**FÁBRICA DE TRANSFORMAÇÃO
DE TOMATE DA CONESA
PORTUGAL S.A.
HERDADE MONTINHO DE BAIXO
(MORA)**

ADITAMENTO AO ESTUDO DE IMPACTE
AMBIENTAL

Abril de 2020

Figura 2.7 – Identificação da delimitação dos prédios

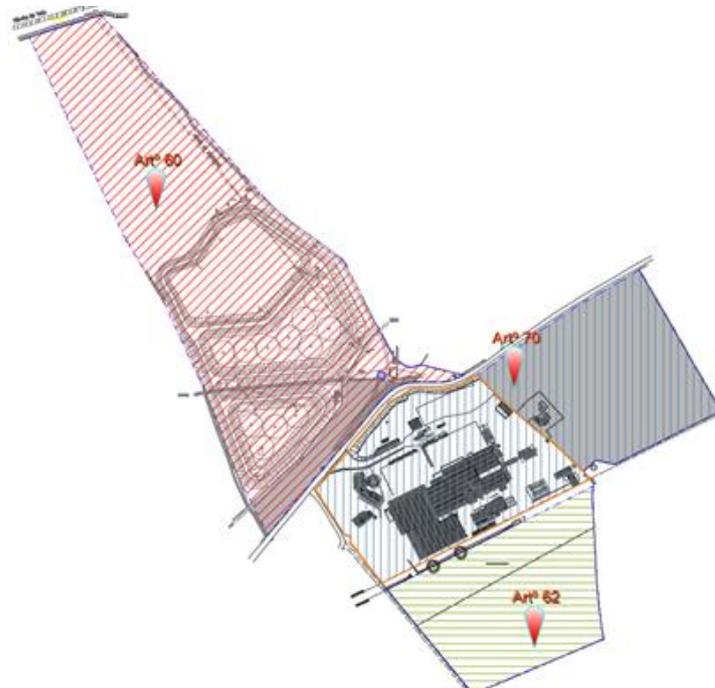
3. Esclarecer qual a necessidade de instalação do PT para abastecer a ETARI, atendendo que a ETARI (Estação de Tratamento de Águas Residuais) constitui uma instalação que já existe.

Na Figura 2.4, apresentada na resposta ao ponto A.1, é apresentada a localização do PT de apoio à ETARI, na qual se pode verificar que o PT está localizado em prédio diferente do estabelecimento industrial (Figura 2.7), inclusive que entre ambos existe o atravessamento

A CONESA PORTUGAL, S.A., tendo necessidade de proceder à adequação da sua rede elétrica e consolidar o abastecimento elétrico, na sua unidade fabril, como na ETARI, surgiu a necessidade durante o ano de 2016 de apresentar um pedido de alteração do projeto elétrico junto da DGEG.

- Apresentar um projeto de alteração do PT e da rede de alimentação para a unidade fabril;
- Apresentar um projeto para a instalação de um PT autónomo para servir de apoio à ETARI, tendo em conta que a ETARI se encontra em prédio autónomo e atravessado por estrada camarária.

Figura 2.9 - Fluxograma da água captada subterrânea (AC1)

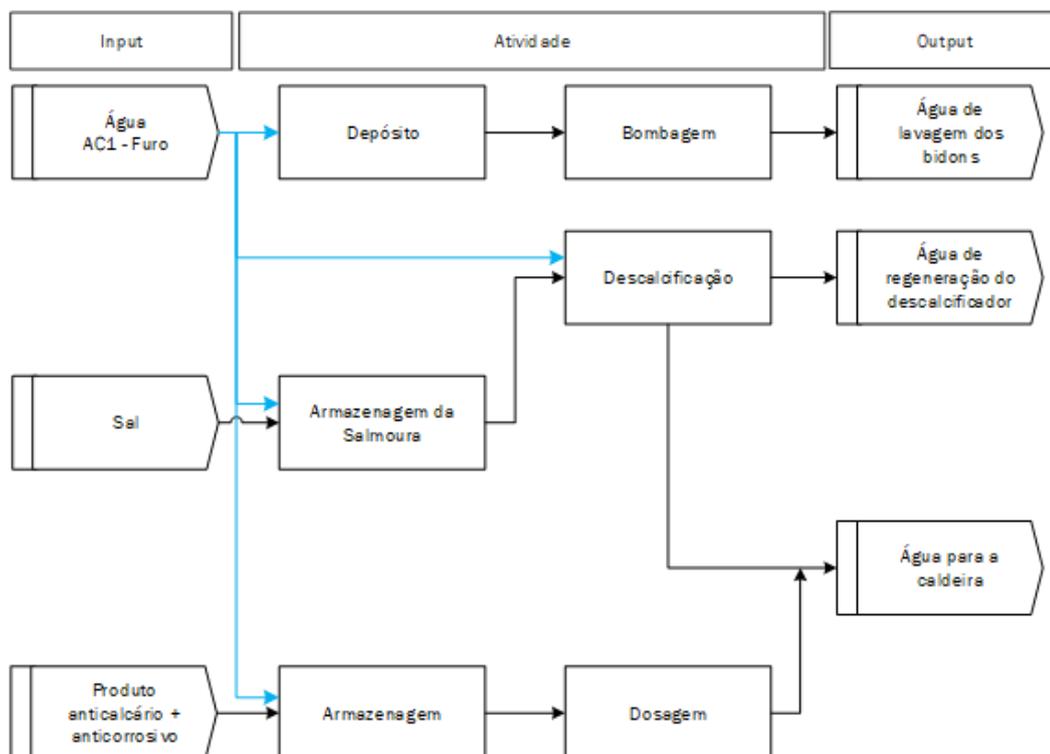
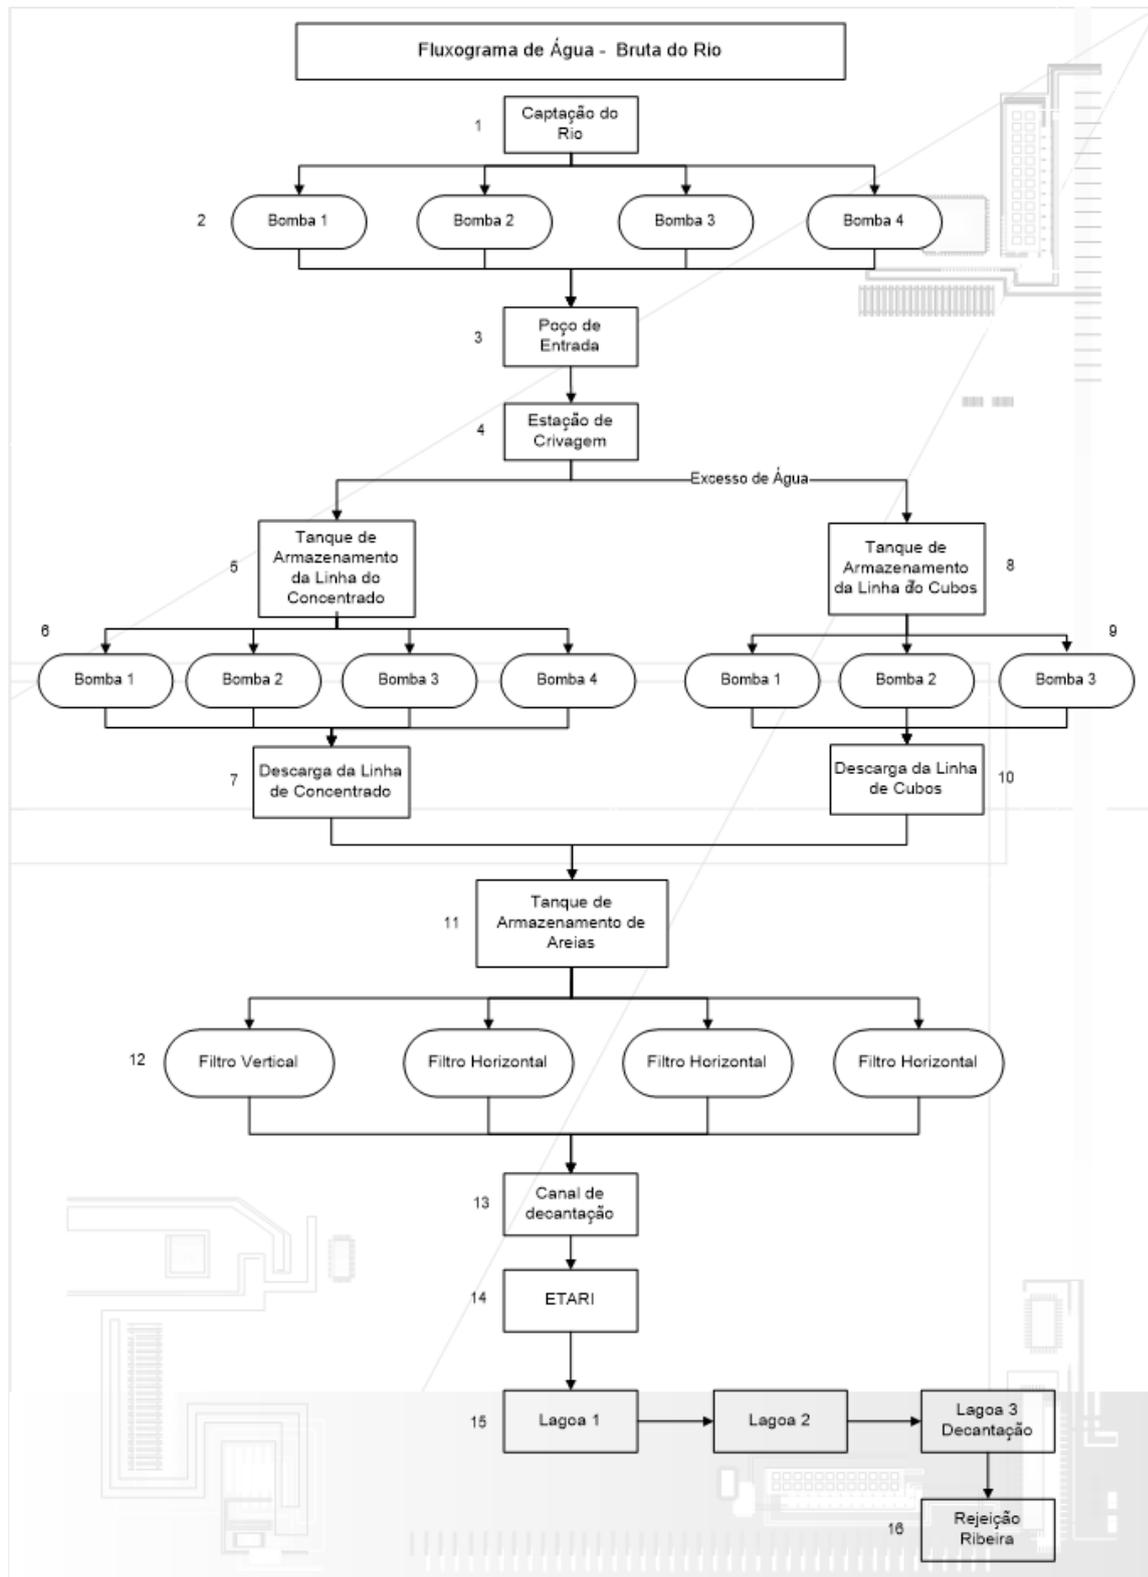
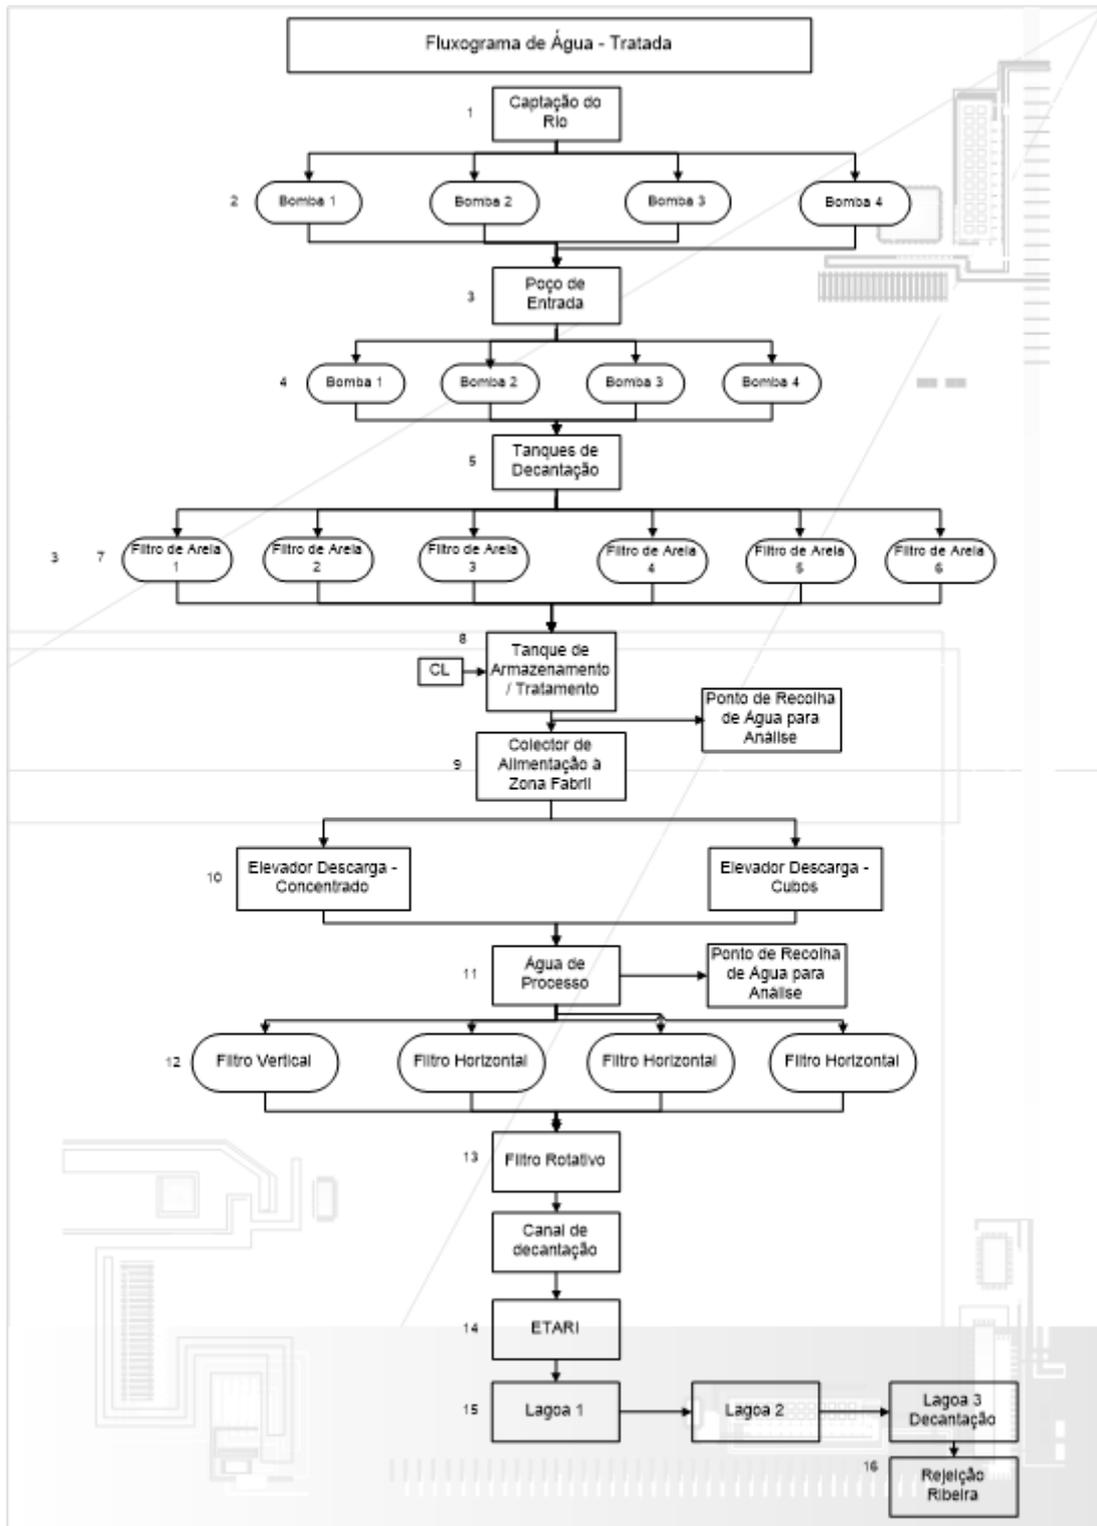
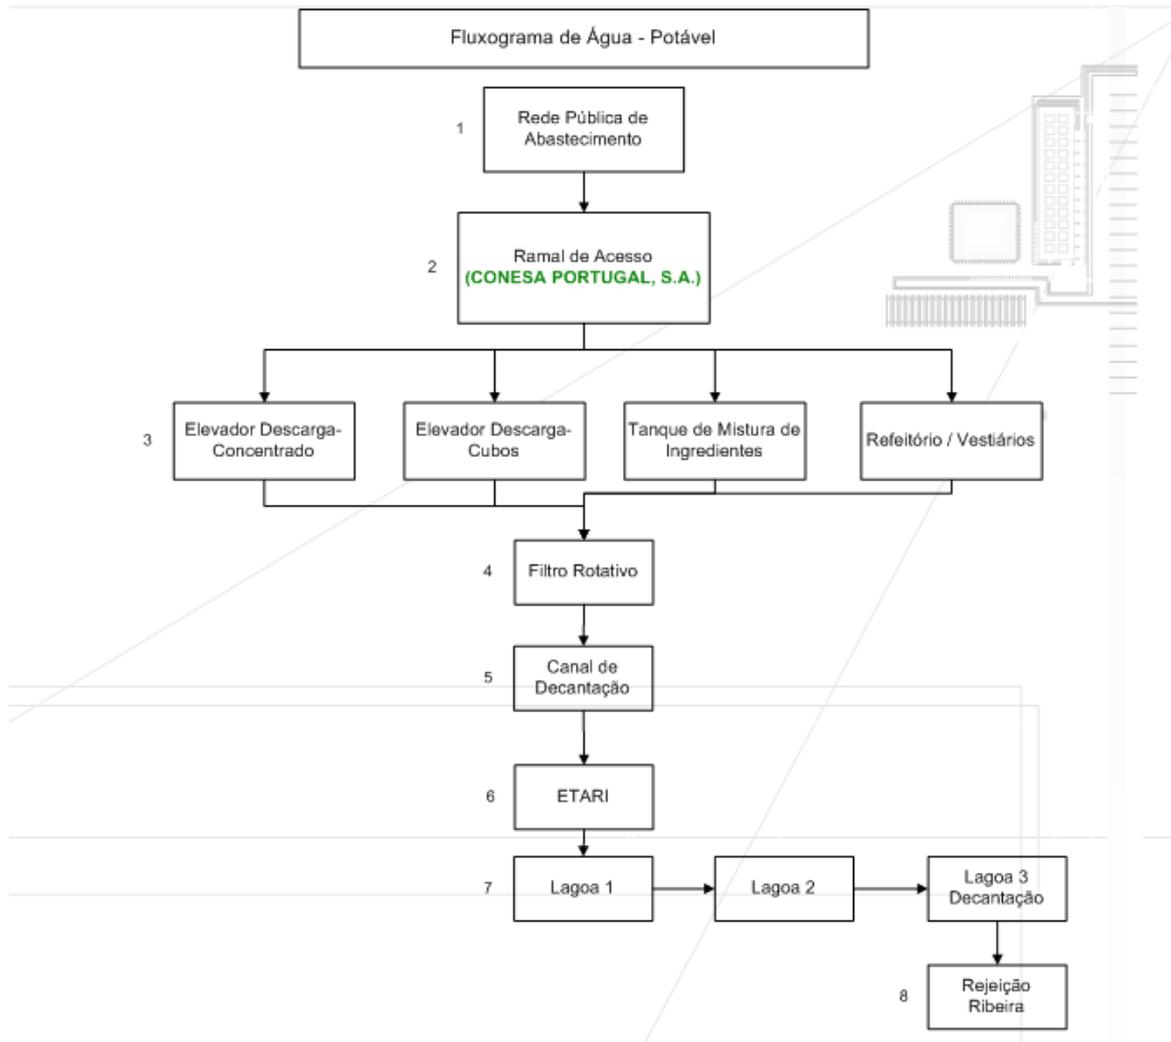
6. No que se refere à água utilizada na instalação, deve ser apresentada uma planta/peça desenhada com implantação da rede de distribuição de água na instalação, devendo na mesma serem claramente identificadas (e.g., usando traço de cor diferente) as diferentes origens de água utilizadas na fábrica (captação AC1, vala superficial AC2 e rede pública)

Em anexo é apresentada uma planta com implantação das redes de distribuição de água na instalação, diferenciadas por origens de água utilizadas [AC1, AC2 e AC3], denominada de PlantaSínteseRedeAbastecimentoÁgua.pdf.

Como complemento de informação, a seguir são apresentados os fluxogramas da água captada subterraneamente (AC1) (Figura 2.9), da água captada superficialmente (AC2) (Figura 2.10), da água tratada na ETA15 existente no estabelecimento (Figura 2.11), e da água potável (associada à captação da rede pública - AC3) (Figura 2.12).

Figura 2.15 – Visualizador do SNIAmb (APA) na área de implantação do projeto, com o tema “Marca de Cheia SNIRH” ativado.

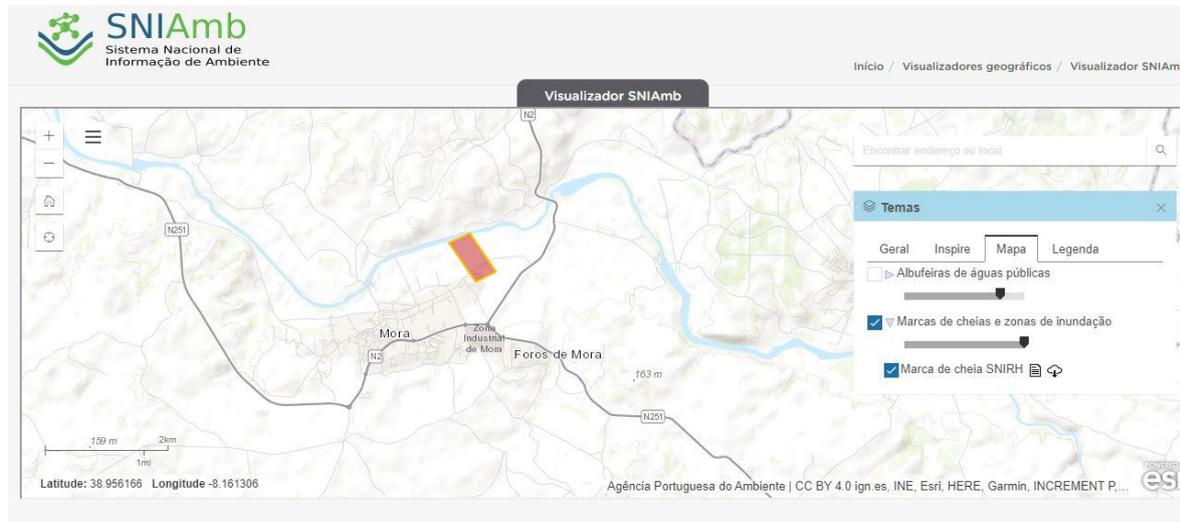
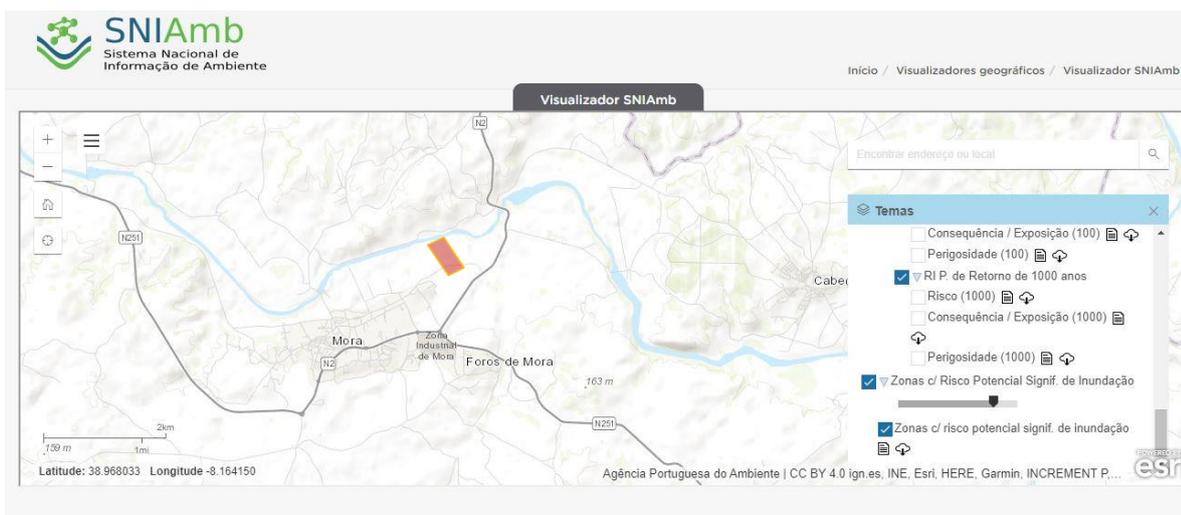
6. Indicar as condições de inundabilidade da área de implantação das lagoas de arejamento e de decantação associadas ao tratamento das águas residuais provenientes da ETARI, assim como o risco de galgamento das lagoas e da estabilidade dos taludes em caso de ocorrência de cheia.

De acordo com consulta efetuada ao Sistema Nacional de Informação de Ambiente da Agência Portuguesa do Ambiente (consulta efetuada em abril de 2020), na área de implantação das lagoas bem como na sua envolvente próxima, não existem quaisquer marcas de cheia (Figura 2.15). De igual modo e, de acordo com a mesma fonte de informação, as lagoas não se encontram em zona com risco potencial significativo de inundação (Figura 2.16).

Por outro lado, não há registo histórico, nos 55 anos de exploração da fábrica, de que o nível da ribeira da Raia tenha subido acima da cota de localização da última lagoa da ETARI.

Ainda, de acordo com o histórico da empresa e ainda de acordo com o projeto industrial, não é expectável a ocorrência de galgamento das lagoas. Destaca-se o facto de, ao maior volume de armazenamento de efluente corresponderem meses de precipitação reduzida ou mesmo praticamente nula.

Figura 2.19 – Localização dos Recetores sensíveis mais próximos da unidade fabril e das fontes de emissão atmosférica do estabelecimento.

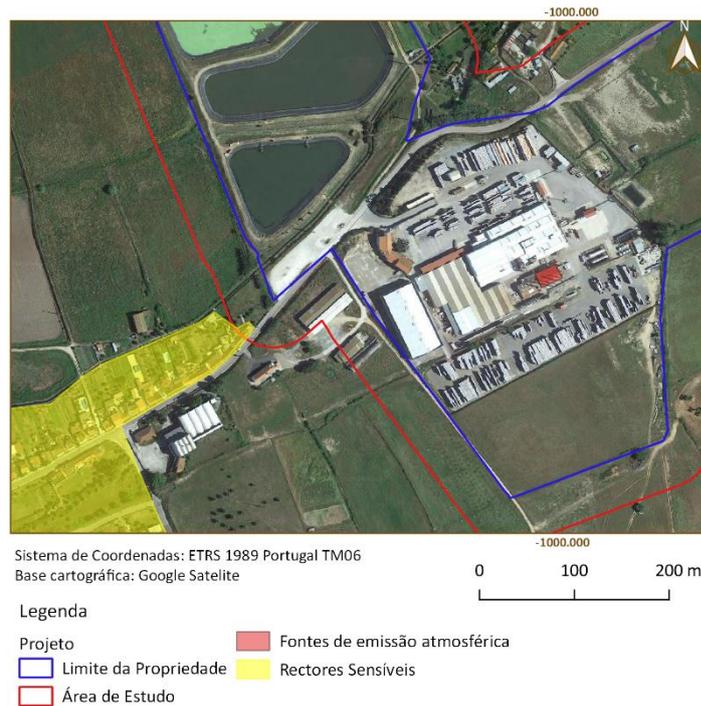
2. Esclarecer qual a distância do projeto às casas de habitação, uma vez que a informação apresentada é contraditória.

As casas de habitação mais próximas encontram-se a cerca de 100 metros dos limites da unidade fabril, contudo encontram-se a cerca de 300 metros das fontes de emissão de ruído e de emissões atmosféricas. Na Figura 2.19 representa-se a localização dos recetores sensíveis (casas de habitação) mais próximos da unidade fabril, bem como a localização das fontes de emissão atmosféricas do estabelecimento.
